COMUNE DI VARZO

## PIANO REGOLATORE GENERALE COMUNALE VARIANTE PARZIALE VP9

### VERIFICA DI COMPATIBILITÀ ACUSTICA

AGGIORNAMENTO ANALISI INTERVENTO D.1.2

**STRALCIO DEL PIANO DI ZONIZZAZIONE ACUSTICA COMUNALE**

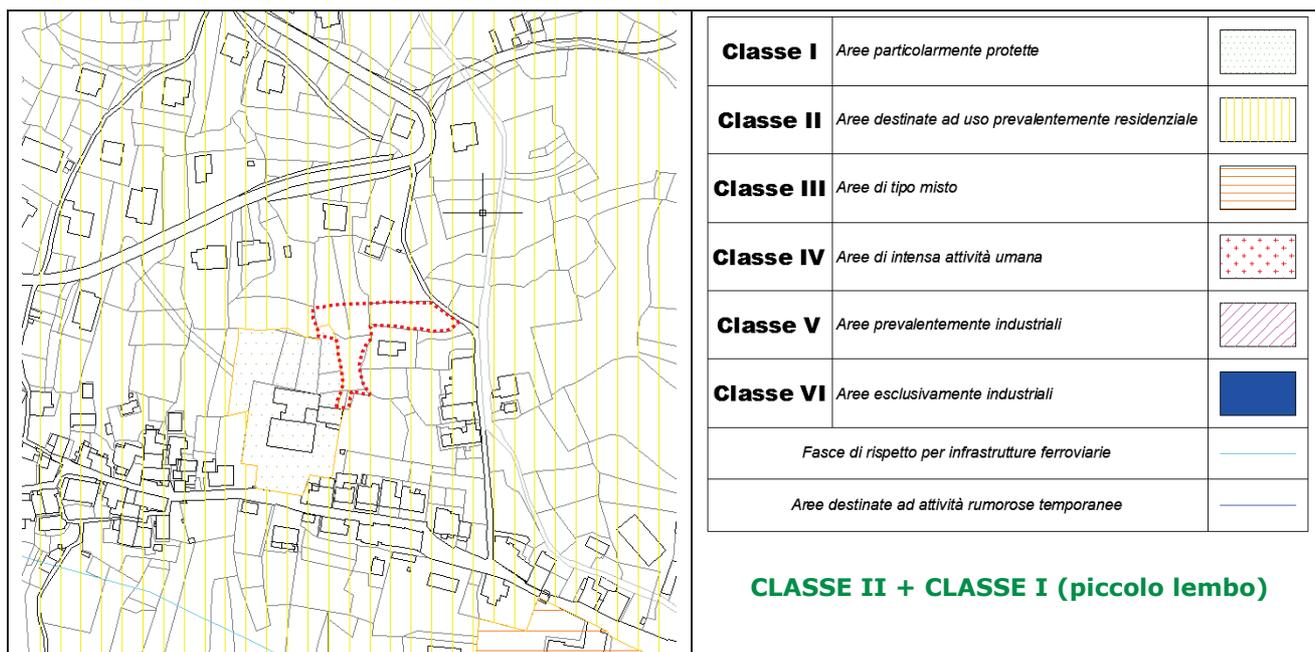
Località Alneda – Intervento D.1.2 (Stralcio 7)

Variatione di destinazione d'uso di "aree libere interstiziali entro il perimetro dei centri abitati – art. 26 ter" in "aree ed attrezzature per la scuola dell'obbligo – art-21 NTA" - nuove aree per servizi pubblici (ampliamento area verde scolastica)

Tale area risulta attualmente ascritta alla Classe acustica II (solo in minima parte in Classe I, settore estremo N.E. dell’area scolastica/istruzione esistente) del vigente Piano di zonizzazione acustica comunale.

L'intervento previsto (D.1.2) riguarda l'istituzione di una nuova area destinata a giardino/verde ed attrezzature a servizio dell'esistente struttura scolastica; essendo quindi un'area adiacente e pertinenziale alla scuola andrebbe posta in Classe I nella rigorosa lettura della normativa, anche se occorre precisare che, per definizione, la Classe I identifica quelle aree in cui "la quiete rappresenta un elemento di base per la loro utilizzazione", mentre si presuppone che le aree verdi scolastiche siano dedicate allo svago e pertanto tale requisito non sia imprescindibile.

In ogni caso, in accordo con la D.G.R. 6/8/2001 n. 85-3802, si renderà necessario programmare un adeguamento locale del Piano di Zonizzazione Acustica qualora l'area D.1.2 in questione sia integrata con la funzione specifica delle scuole.
